NÁVRH INTERIÉRU FOYER STARÉ RADNICE Č. P. 71, MASARYKOVO NÁM., HRANICE

Koncept 01

ZÁPIS Z JEDNÁNÍ NÁVRH INTERIÉRU FOYER STARÉ RADNICE Č. P. 71, MASARYKOVO NÁM., HRANICE

Účel jednání: Projednání konceptu 01 s orgánem památkové péče a NPÚ Olomouc
Datum: 09.12.2019
Místo: Prostory v 1. NP staré radnice č. p. 71, Masarykovo nám., Hranice

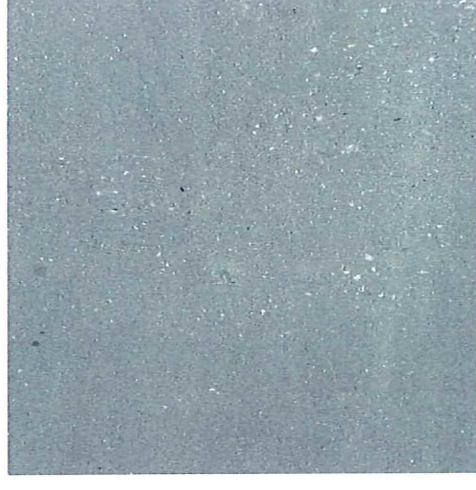
- Stávající žulová mozaika v podloubí se nemění.
- Výměna kubánského mramoru za historicky odůvodnitelný materiál – přírodní kámen, např. pískovec, odstranění soklů z mramoru.
- Výměna keramické dlažby v zadní části chodby – sjednocení podlah.
- Náhrada koberce na rampě za protiskluzný kamenný povrch.

Zástupkyně památkové péče souhlasí za těchto podmínek:

- Před vypracováním dalšího stupně projektové dokumentace bude proveden stavebně historický průzkum (SHP), přičemž není nutné, aby se jednalo o SHP v pravém slova smyslu, ale spíše o stavebně historickou rešerši, která poskytne co nejvíce informací o stavebních úpravách daného prostoru, kterým současné foyer v minulosti prošlo, tj. objasní stáří konstrukcí, které jsou navrženy k odstranění a skladbu podlahových vrstev (případně budou také nalezeny doklady o původní podlaze (materiál, barva) jednotlivých prostor. Dle „utopených“ pískovcových nákolníků je zřejmé, že v minulosti došlo k výraznému zvednutí výšek podlah, rešerše by tedy měla objasnit rovněž i tyto úpravy, tj. za jakým účelem k navýšení došlo apod. Není vyloučeno, že zvednutí podlah souvisí také se zvýšenou vlhkostí ve zdech, se kterou se prostor potýká – proto by tato možnost měla být zohledněna rovněž v průzkumu vlhkosti.

- Podlahy budou z historicky původních / odůvodnitelných materiálů, např. přírodního kamene, ideálně zvoleny na základě výsledků stavebně historické rešerše a na základě provedených sond.

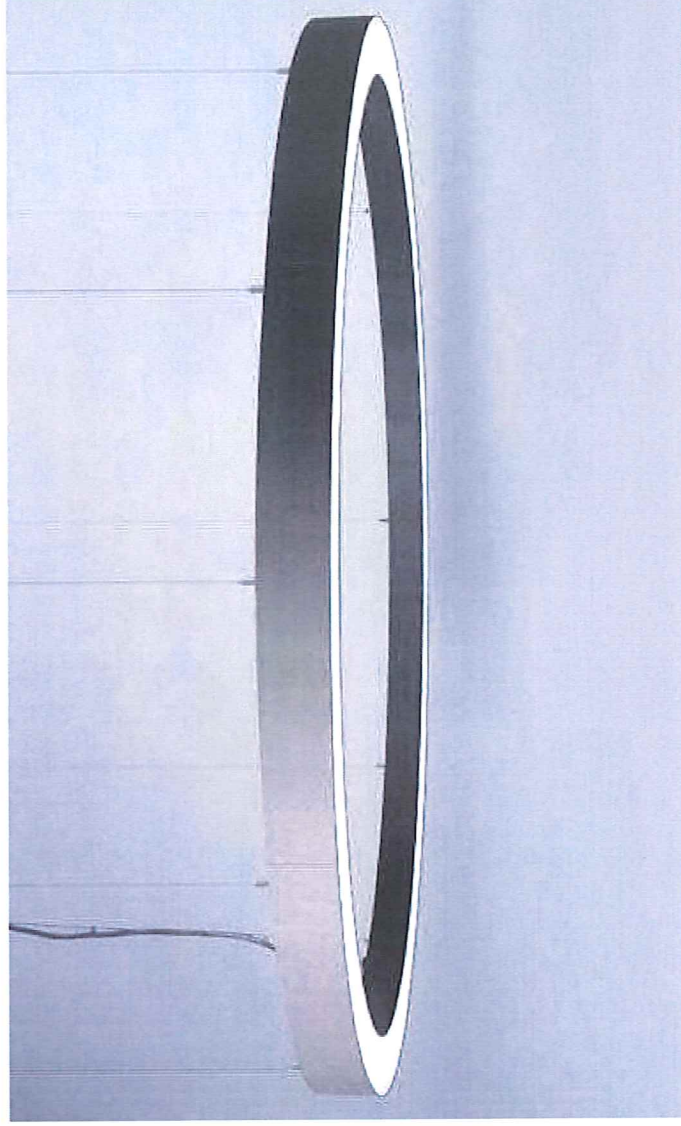
- Mechanicky i vlhkem poškozená omítka bude opravena, navrhuje se současně sanace vlhkého zdiva. Na levé straně chodby se doporučuje ověřit sondou přízdívku nosného zdiva s ventilačními otvory a poté ji odstranit a řešit sanaci kombinací metody injektáže a sanační omítky.
- Alternativně je možné sanaci doplnit o systém odvětrávaných podlah, min. podél stěn (přívod a odtah vzduchu).

- Zvážit výměnu ocelových výplní za nové.
- Nová dvířka rozvaděčů – dřevěný masiv, barva bílá.

- Souhlasí se systémem odvětraných podlah, který však bude navržen v souladu s výsledky stavebně historické rešerše a na základě standardního průzkumu vlhkosti zdiva objektu (popř. i zasolení), který určí příčiny zavlhání, a na jehož základě bude vypracován optimální návrh sanačních opatření. V rámci průzkumu vlhkostních poměrů stavby by měla být jasně identifikována míra zavlhčení, eventuálně zasolení zdiva, hlavní příčiny ovlivňující vlhkostní režim objektu, mělo by být objasněno, jak byla stavba v minulosti proti vlhkosti chráněna, jak se případně změnily podmínky působení vlhkosti, například proč dřívější ochranná opatření nefungují, jaká další opatření k ochraně před vlhkostí byla na jednotlivých částech památky do současnosti realizována atp. (pozn. blíže o náležitostech takového průzkumu viz například Pavel Fára, Sanace vlhkého zdiva. Společnost pro technologie ochrany památek, Praha 2003, str. 15 až 26). Na základě takového průzkumu by pak měla být navržena koncepce sanace zavlhčeného, eventuálně i zasoleného zdiva, pokud možno ve více variantních řešeních. Tato koncepce by měla v plné míře zohlednit skutečnost, že se v daném případě jedná o památkově chráněnou historickou stavbu, tedy měla by být přiměřená navrhovanému využití a stavebně-technickému stavu objektu, ale zejména jeho charakteru a památkovým hodnotám. Sanační práce by pak měly v první řadě vést k eliminaci či zmírnění příčin zavlhčení zdiva a měly by přihlížet k hodnotám stavby odpovídajícímu řešení jejich důsledků. Za zmínku v této souvislosti stojí třeba skutečnost, že sanační práce budou výrazně omezeny zmiňovaným charakterem a hodnotami jednotlivých konstrukcí předmětné stavby.

- Preferují odvětrání podél stěn s tím, že nasávací a odtahové otvory mimo budovu budou řešeny např. samostatnými komínky v úrovni terénu.
 - Souhlasí s možností odstranit přizdívku v zadních dvou místnostech, a to po provedení sondy přes přizdívku v rámci stavebně historické rešerše, kterou se ověří skutečný stav historického zdiva.

- Výplně otvorů není nutno měnit ani rušit.
- Se dřevěnými dvířky rozvaděčů a hydrantu v bílé barvě souhlasí, konkrétní podoba bude předložena v navazujícím stupni PD. (pozn. event. je možné tato dvířka provést v umělecko-řemeslně v plechu, např. v mosazi (vizte přiložené foto v příloze)).

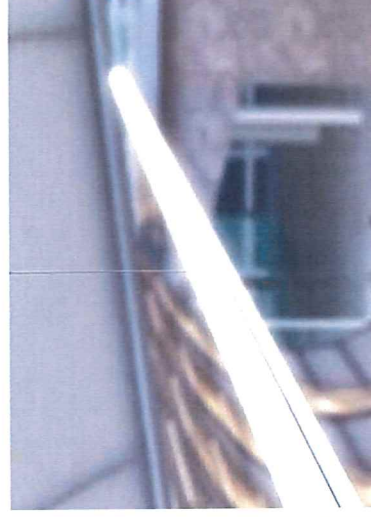
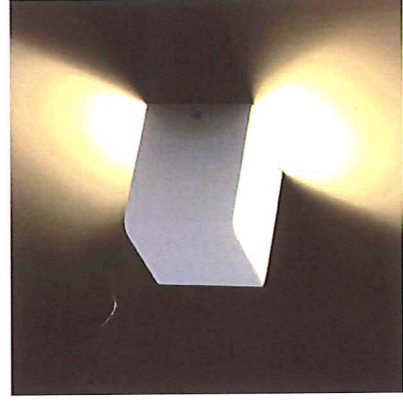
- Nové osvětlení chodby – liniová závěsná svítidla **2** (na ocelových lankách) – ve 2 řadách v ose hlavních tras uživatelů budovy (směr schodiště a výtah). Těleso kovové v barvě bílé, alter. jiná barevnost, difuzor kruhového průřezu z opakního skla bílého. Osvětlení bude doplněno nástěnnými svítidly Up/Down **3** (barva bílá), které budou přisvětlovat valenou klenbu a stěny.

Zástupkyně památkové péče souhlasí, detailní řešení bude upřesněno v dalším stupni PD.
Vedení NN musí být přednostně realizováno ve stávajících trasách. V místech budování zcela nových tras rozvodů či v místech zásahů do autentických historických stavebních konstrukcí památky musí být proveden sondážní průzkum ve stávajících historických omítkách, ev. ve zdivu, k vyloučení možnosti poškození cenných historických stavebních, uměleckořemeslných či uměleckých konstrukcí.
